AHDS ENGINEERING MINI-PROJECT

1 kW RMS MOSFET POWER AMPLIFIER

Analog Circuit Analysis, Design Calculations & Engineering Review

Historical context: the schematic is dated 25 January 2002. The circuit was used as an educational laboratory project; a student manually wired and operated a prototype without a dedicated PCB. This 2026 document is a retrospective engineering review of that analog design.

Figure 1 - Original 1 kW RMS MOSFET amplifier schematic, dated 25-Jan-2002.

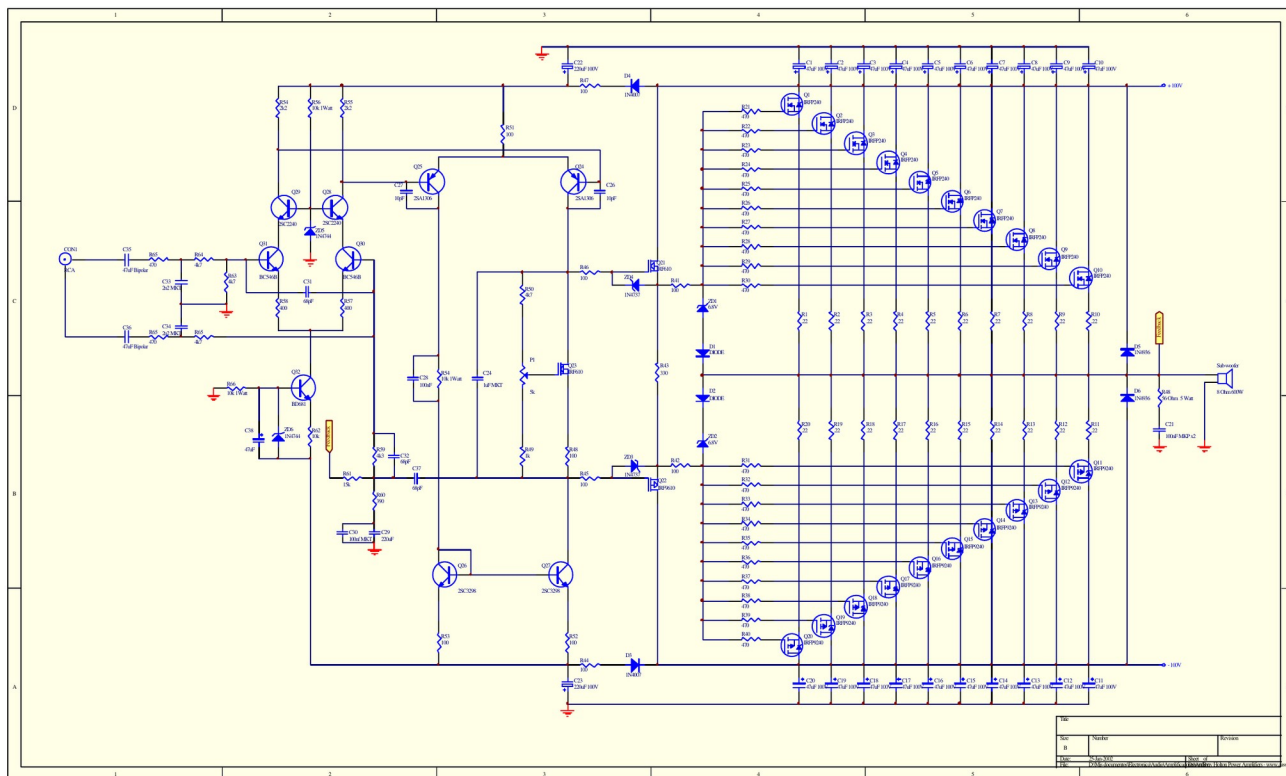
Source transcription note: the original drawing contains repeated reference designators (for example R48, R54 and R65 appear more than once in the parsed source). This review therefore avoids silently "correcting" the 2002 drawing.

These are ideal load requirements for 600 W into 8 Ω . The result is striking: 600 W requires almost 98 V peak at the loudspeaker. With nominal ± 100 V rails, only about 2 V of ideal peak voltage remains between the rail and the required output peak. A real amplifier needs additional headroom for devices, resistors, rail sag and distortion margin.

Therefore, the schematic label "8 Ohm 600W" should not automatically be interpreted as a verified continuous 600 W amplifier output specification. It is the load annotation shown on the drawing; bench testing is required to establish real unclipped power.

An ideal sine wave delivering 1 kW into 8 Ω would require about 126.5 V peak, which exceeds the ± 100 V supply rails before any

transistor voltage loss is considered. Therefore 1 kW continuous into 8 Ω cannot be derived from the shown rail voltage. Into 4 Ω the voltage requirement is lower, but current and thermal stress rise sharply. The supplied drawing itself shows an 8 Ω / 600 W subwoofer, not a 4 Ω load.

This is an idealized class-B estimate and is not a measured result. Real class-AB bias and driver losses add dissipation. Also, because 600 W requires nearly the full ± 100 V rails, the assumed operating point may not be achievable without clipping in the real circuit.

The source drawing includes small capacitors such as C26/C27 = 10 pF, C31/C32/C37 = 68 pF, and C33/C34 = 2.2 nF MKT. These values indicate deliberate high-frequency shaping/compensation. The output network also includes R48 = 56 Ω / 5 W and C21 = 100 nF MKP $\times 2$ near the loudspeaker connection.	Le dessin source comprend de petits condensateurs tels que C26/C27 = 10 pF, C31/C32/C37 = 68 pF et C33/C34 = 2,2 nF MKT. Ces valeurs indiquent une mise en forme/compensation volontaire aux hautes fréquences. Le réseau de sortie comprend également R48 = 56 Ω / 5 W et C21 = 100 nF MKP $\times 2$ près de la connexion du haut-parleur.
Without measured loop gain, phase margin and exact parasitic values, this document should not claim a numerical stability margin. The engineering expectation is that these networks control high-frequency gain and load interaction. This is exactly the kind of behavior that the companion MATLAB measurement project can investigate experimentally.	Sans mesure du gain de boucle, de la marge de phase et des parasites exacts, ce document ne doit pas annoncer une marge de stabilité numérique. L'interprétation d'ingénierie est que ces réseaux contrôlent le gain haute fréquence et l'interaction avec la charge. C'est précisément le type de comportement que le projet MATLAB associé peut étudier expérimentalement.

A capacitor marked 100 V on a nominal 100 V rail has essentially no nominal voltage margin. Real power supplies can rise with mains tolerance, light load or regulation error. The drawing is historical; a modern engineering review should explicitly verify capacitor voltage rating and rail tolerance before reproducing the design.	Un condensateur marqué 100 V sur un rail nominal de 100 V ne présente pratiquement aucune marge nominale de tension. Une alimentation réelle peut monter avec la tolérance secteur, une faible charge ou une erreur de régulation. Le dessin est historique; une revue moderne doit vérifier explicitement la tension nominale des condensateurs et la tolérance des rails avant de reproduire la conception.
---	---
